PROYECTO: “PASEO AGUADULCE”.

**RESPUESTA A AMPLIACIÓN DE INFORMACIÓN
SOLICITADA MEDIANTE EL OFICIO DEIA-DEEIA-AC- 0132-
3006-2023.**

Panamá, 30 de junio de 2023
DEIA-DEEIA-AC-0132-3006-2023

Observación 3: 6.6 Hidrología:

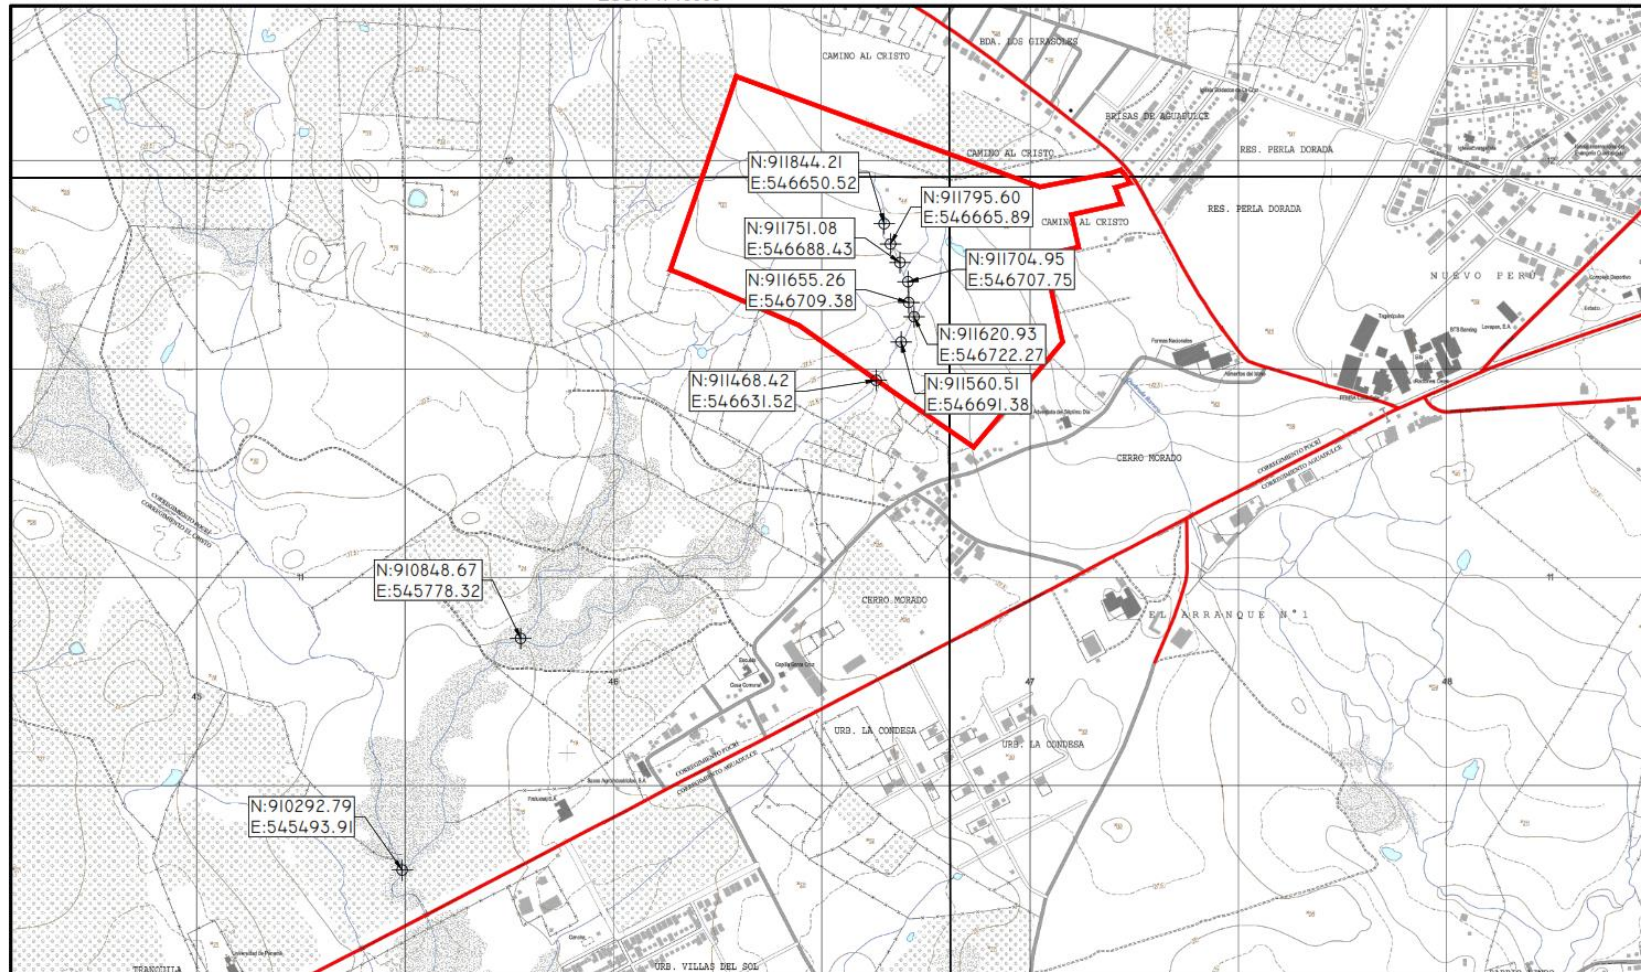
Observación 3: 6.6 Hidrología: La sabana central del distrito de Aguadulce está incluida dentro de la Cuenca del río Estero, mismo que no drenan a la cuenca del Río Grande, y tampoco a la del río Santa María, drena directamente a la Bahía de Parita. El río Estero tiene afluentes como Membrillar y el río Simón Gómez; este último nace en el sector sur de El Cristo y Las Mineras, en la circunscripción de Pocrí de Aguadulce. Este afluente tiene una longitud aproximada de 8km, hasta su confluencia con el río Estero. Sin embargo, en la página 98 muestra la trayectoria de las cárcavas que forman parte de la red hídrica del río Simón Gómez. Se trata de arroyos con flujo estacional totalmente dependientes de las lluvias. Los arroyos en conjunto, alcanzan aproximadamente 650mt de longitud dentro del terreno del proyecto. Aclarar: • Presentar plano o mapa del recorrido del arroyo mediante coordenada UTM WGS 84, con relación al proyecto ya que

- Se aporta en la siguiente página el plano en donde se demarca el recorrido del arroyo estacional con coordenadas, adicionalmente se presenta otro plano en donde se demarca la servidumbre hidrológica que se respetará en este arroyo, conforme a lo establecido en el artículo 23 de la Ley Forestal que será de 10 mts, y que será la distancia entre este sitio y el área de inicio del proyecto.

Las coordenadas en Excel de estos se encuentran en el archivo digital (CD) que se presenta con este documento.

POLIGONO PTAR PASEO AGUADULCE

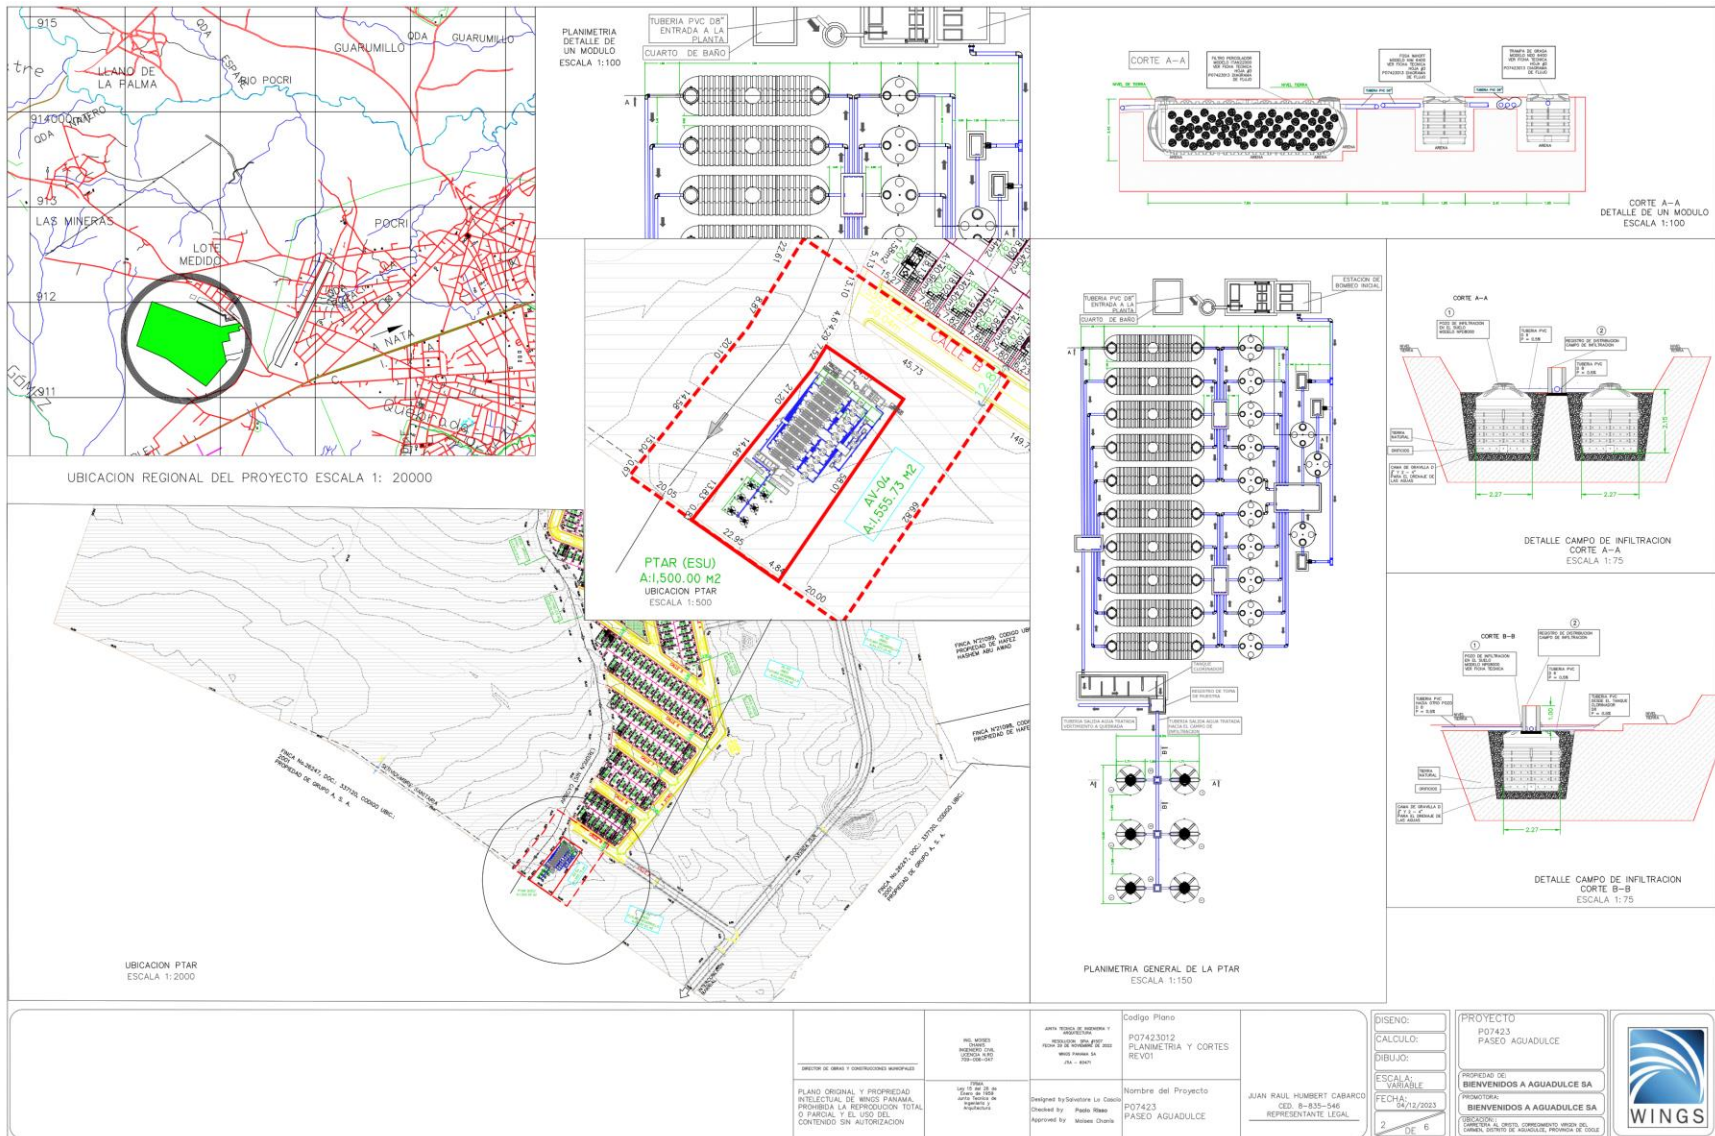
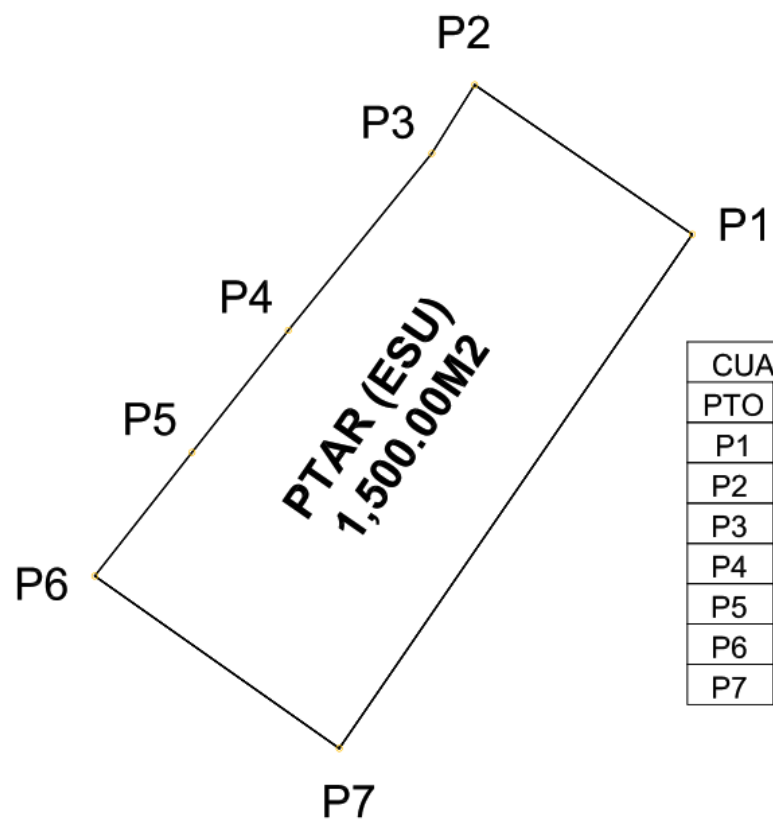
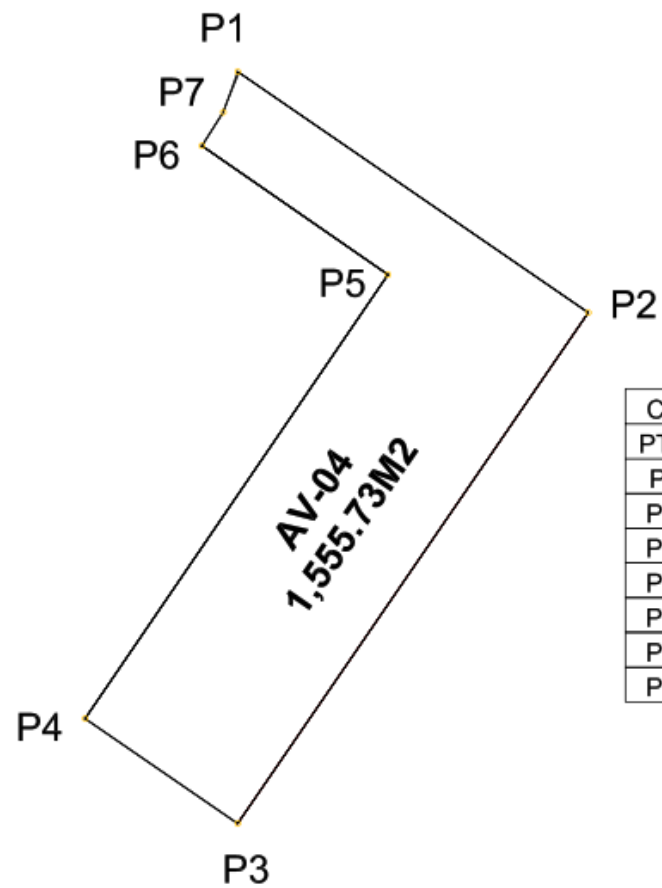
Observación 6: De acuerdo a lo observado, donde proponen la construcción de PTAR, se solicita indicar a que distancia del drenaje pluvial o arroyo, se realizará la construcción de la misma y presentar certificación emitida por el MINSA respecto a la ubicación de la PTAR, ya que es esta la entidad que regula el retiro de la PTAR respecto a los demás componentes del proyecto.

Observación 7: Se observa que el drenaje o arrollo propuesto para la descarga de la PTAR no cuenta con agua, ni con caudal al momento de realizar la inspección, Por lo que se indica preguntar qué otra alternativa propondría el promotor para la descarga de la planta de tratamiento.

Observación 6: La construcción de la PTAR se realizará a una distancia de 10 mts del arroyo estacional y a 20 mts de retiro de las viviendas (y se interpone antes de este retiro la zona de respeto o servidumbre adyacente a la PTAR de 1,555.73mts²) como se observa en la imagen a continuación:

Para ilustrar este sistema se aporta en las siguientes páginas la Memoria Técnica Descriptiva y los croquis en donde se aprecian las coordenadas de ubicación de la PTAR y el área que abarcará de 1,500.00 mts 2 (que incluye la zona de percolación) y el área de retiro de esta zona que cuenta con 1,555.73 mts 2, que consiste en un área verde AV04, según se puede apreciar en el contenido de este documento y en el plano o croquis en mención.

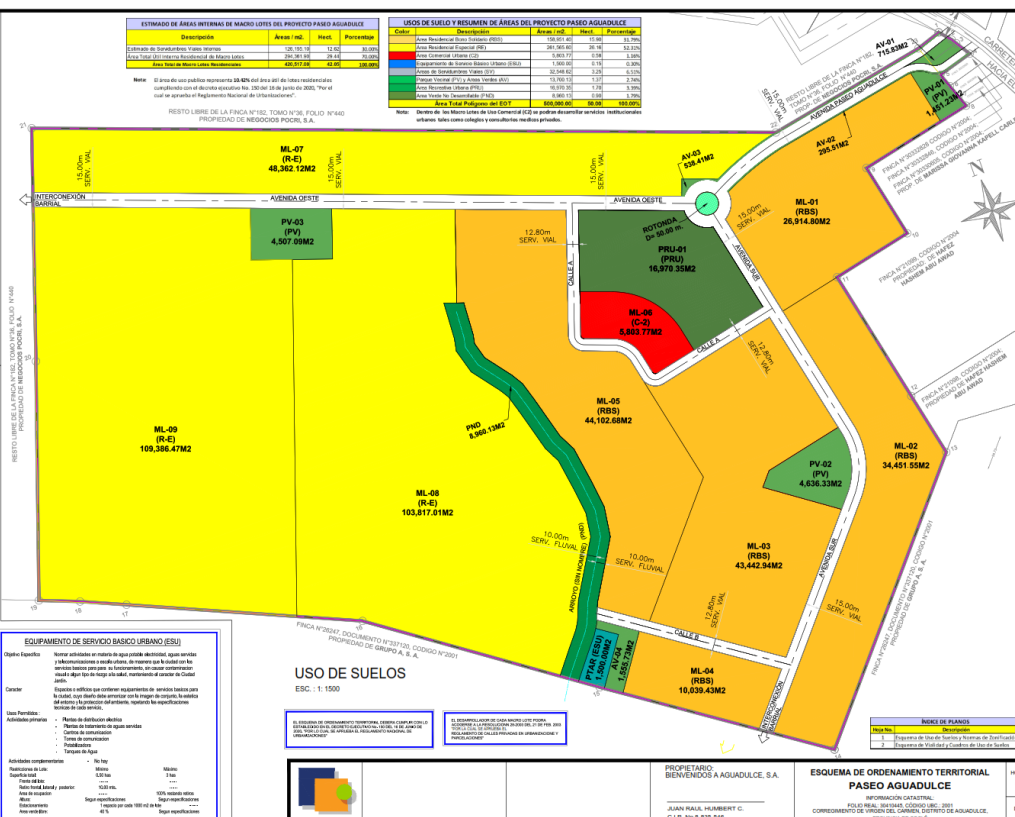
"...En la página 8. Punto 2.2 Una breve descripción del proyecto, obra o actividad, en el desglose de los lotes mencionan: (2) macro lotes para el código Parque vecinal (Pv) y en la página 52 en el plano de diseño de zonificación del EOT se observan 5 lote del código Pv, aclarar...".

RESPUESTA: Para dar respuesta a esta interrogante fue consultado el Arquitecto del proyecto, quien indicó lo siguiente:

- En el plano de zonificación se indicaron: dos (2) Parques Vecinales (PV), un (1) Área Recreativa Urbana (PRU) y cuatro (4) Áreas Verdes como se aprecia en la imagen que se presenta en la página siguiente.

En las siguientes páginas se aporta la constancia de recibido de la solicitud de modificación del EOT aprobado mediante la Resolución No 412-2023 de 26 de mayo de 2023, y el plano con este cambio de uso de suelo modificado.
